SUPERINTENDENCIA DE INDUSTRIA Y COMERCIO
DIRECCIÓN DE NUEVAS CREACIONES

ASUNTO	Radicación	07-007767
	Trámite	011
	Evento	001
	Actuación	430
	Oficio	11039
	Folios	007

Patente de Invención	☒	Patente de Modelo de Utilidad	☐
Vía Nacional	☐		
Vía PCT (fase nacional)	☒	Cap.I	☐ Cap. II ☒
No. Sol. Internacional		PCT / GB2005 / 000424	
Fecha de Presentación Internal.		2005-02-08

Título de la solicitud: "Tubos de descarga para aparato de inspección y clasificación".

Figura 1 del documento D1 - DE19847939

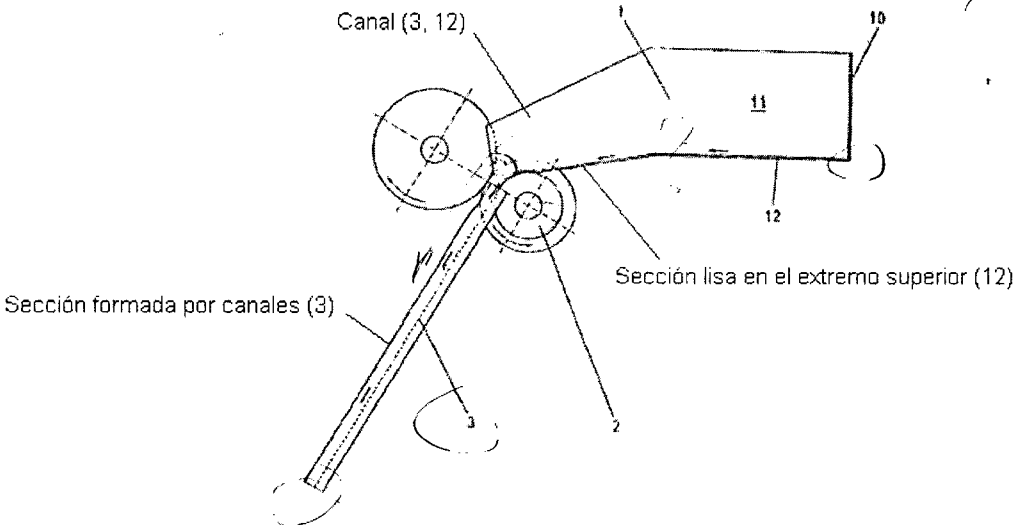
El documento **DE 19847939 (D1)**, revela un ducto que hace parte de un aparato para la inspección y clasificación de productos provenientes de una estación de alimentación y que son entregados en una estación de inspección. Dicho aparato tiene un canal con un extremo inferior y un extremo superior, que cuenta con una sección lisa (12) en el extremo superior y una segunda sección (3) formada por canales que se extienden hacia el extremo inferior.

5.1.3. Al comparar elemento por elemento de la invención, tal como está definida en la reivindicación independiente 1 con las enseñanzas del documento **D1**, se observa que todas las características técnicas esenciales de dicha reivindicación fueron anticipadas por el documento **D1**.

Por lo tanto, la reivindicación 1 tal y como está reivindicada, y sus dependientes, podrían verse afectadas por falta de novedad.

Figura 5 de la solicitud en estudio

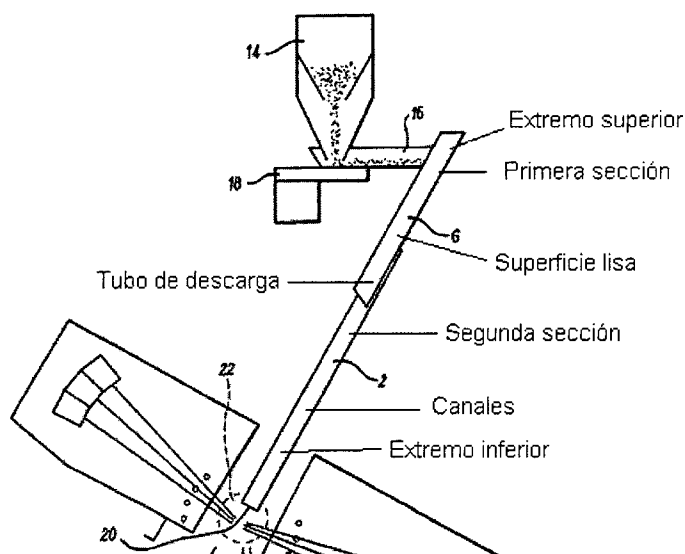
La reivindicación independiente número 1 enseña: *"Un tubo de descarga para la recepción de un producto a partir de una transportadora o un vibrador (16) en un aparato de inspección o clasificación para recibir un producto de una estación de carga y suministrarlo en vuelo libre a una estación de inspección o clasificación (22), cuyo tubo de descarga tiene un extremo superior y un extremo inferior, caracterizado porque comprende:*

Una primera sección (6) con una superficie lisa en el extremo superior del tubo de descarga; y una segunda sección (2) formada con canales (4) que se extienden hacia el extremo inferior del tubo de descarga, en donde, la superficie lisa de la primera sección (6) tiene un borde inferior directamente sobre y contiguo a las paredes de los canales (4) en la segunda sección, de tal forma que el producto sobre el tubo de descarga fluye directamente desde la primera sección (6) a la segunda sección (2).". Ver folio 79.

La diferencia entre el tubo de descarga del aparato de inspección revelado en la presente solicitud, con el tubo de descarga del aparato de inspección enseñado en D1, es la superficie lisa de la primera sección (6) del tubo de descarga, la que presenta un borde inferior directamente sobre las paredes de los canales en la segunda sección (2). Ver reivindicación 1, folio 79.

Figura 2 del documento D1 - DE 19847939

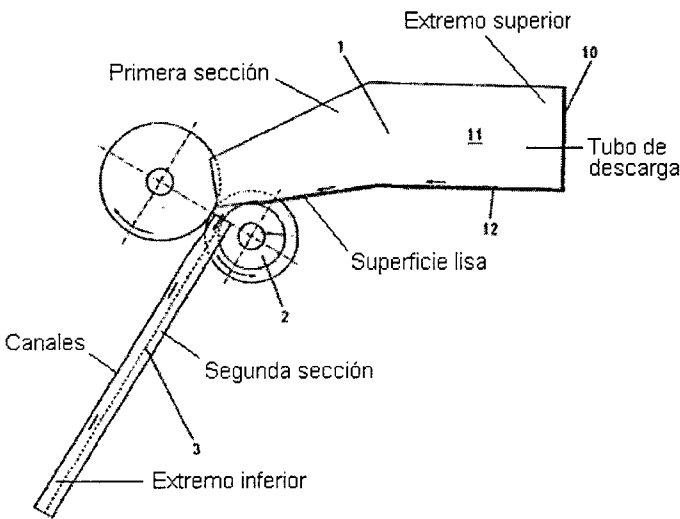
El aparato de inspección que enseña D1, tiene un conducto con un extremo inferior y un extremo superior, que cuenta con una sección lisa (12) en el extremo superior y a continuación una segunda sección (3) formada por canales que se extienden hacia el extremo inferior.

En el aparato de inspección enseñado en el documento D1, el producto es separado en sus diferentes granos en la superficie lisa de la sección (12) del conducto y luego después de pasar por la sección acanalada es ordenado en granos separados, en diversos criterios para su inspección.

El documento D1 revela una solución al problema técnico objetivo, ya que presenta el mismo efecto técnico de hacer que los granos sean separados en una primera sección lisa, haciendo que los granos fluyan directamente desde dicha primera sección hacia una segunda sección acanalada, evitando la formación de grupos en el producto. El aparato de inspección enseñado en D1, utiliza un tubo de descarga que tiene una primera sección lisa (12), así como una segunda sección acanalada (3) a continuación de la primera sección lisa.

Por lo tanto, de lo revelado en D1, una persona del oficio versada en la materia técnica correspondiente, motivada por el problema técnico a solucionar, el cual trata la reducción de la actividad de agrupamiento del producto conducido, incluiría en su solución un tubo de descarga con una primera sección lisa que permite separar el producto en granos, evitando la formación de grupos y una sección acanalada a continuación de la sección lisa, sección acanalada en la cual el producto fluye sin formación de grupos que reduzcan la eficiencia en la inspección.
